Mission régionale d'autorité environnementale
ÎLE-DE-FRANCE

**Avis délibéré
sur le sur le projet de construction d'un ensemble
immobilier « Chambourcy Nord » à Chambourcy (78)**

N°MRAe APJIF-2023-049
en date du 06/09/2023

Figure 4: Coupe de principe du projet (source : PC4 Notice architecturale et paysagère, p.6)

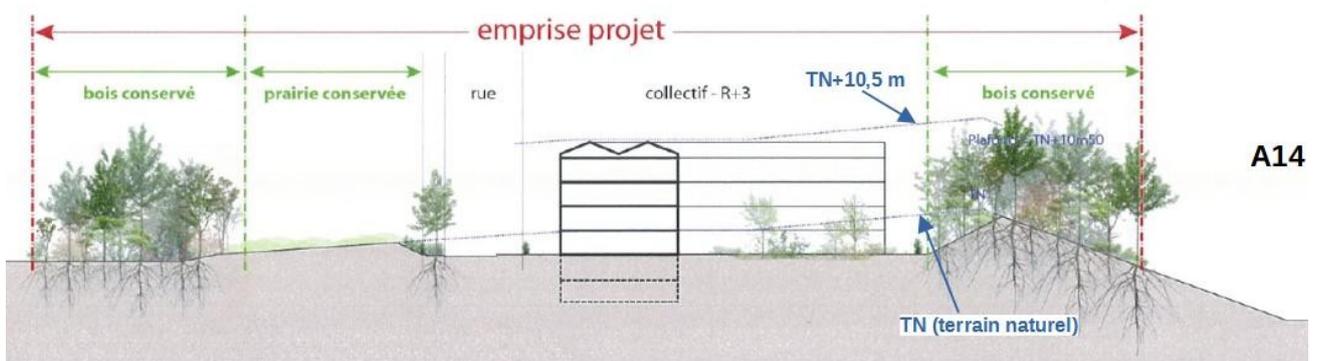
Un terrassement important est prévu en amont de la construction des bâtiments : une grande partie des remblais présents sera excavée afin de revenir globalement à la topographie initiale du site (avant dépôt des terres issues de la construction de l'autoroute) et de se rapprocher du niveau des voiries et du tissu urbain avoisinant. L'étude d'impact explique que ce modelage du terrain permet d'optimiser la constructibilité et donc de limiter l'emprise bâtie des constructions : en effet, la hauteur maximale des constructions imposée par le plan local d'urbanisme (PLU) de Chambourcy étant de 10,50 mètres par rapport au terrain naturel (c'est-à-dire par rapport à son niveau actuel), les constructions seraient limitées à R+1 ou R+2 sans ce remodelage (p. 149, 175). Un talus entre le projet et l'autoroute sera conservé, ce qui permettra d'assurer une protection acoustique (Figure 4).

La MRAe relève qu'en l'état, le projet conduit, selon les dispositions du PLU en vigueur, à privilégier la localisation des constructions les plus hautes au sud de la parcelle, exposant ainsi davantage de nouveaux usagers aux pollutions sonores et atmosphériques de l'A14¹¹. Elle note également que les scénarios examinés correspondent davantage à des variantes du même projet, envisagées aux différentes étapes de sa conception, et non à des solutions de substitution raisonnables qui auraient dû également prendre en compte des hypothèses d'implantation alternatives.

(2) La MRAe recommande de présenter une analyse argumentée des impacts sur l'environnement et la santé humaine des différents scénarios d'implantation des bâtiments au sein du terrain d'assiette du projet afin d'exposer comment le choix final du projet a tenu compte de ces impacts.

Figure 7: site du projet et sa fonctionnalité dans la continuité forestière, source MRAe d'après géoportail, carte des massifs forestiers.

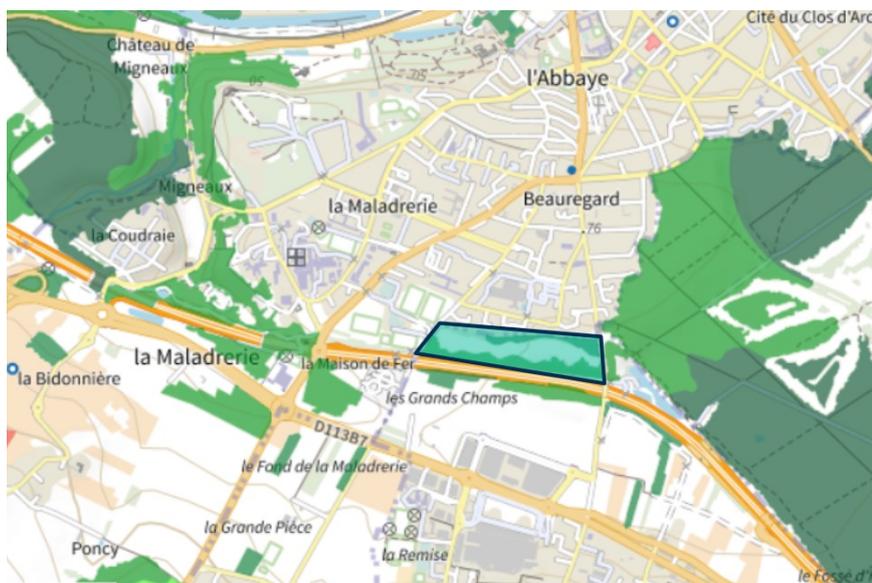
Par ailleurs, la MRAe note l'insuffisance de l'analyse des continuités écologiques et forestières existantes sur le site actuel qui offre un lien structurel entre deux importants espaces boisés.

- au maître d'ouvrage d'identifier les connexions écologiques entre massifs forestiers permises par le site actuel et leurs évolutions prévisibles après la réalisation du projet, et de préciser les garanties apportées en phase chantier et en phase d'exploitation pour assurer la conciliation des différents usages et la préservation de la biodiversité et des continuités écologiques, en particulier dans la partie nord ;
- à la commune de préciser les dispositions qu'elle intégrera dans son plan local d'urbanisme pour conforter le statut d'espace naturel partiellement boisé du secteur non imperméabilisé conservé au nord de la parcelle et sur toute sa longueur.
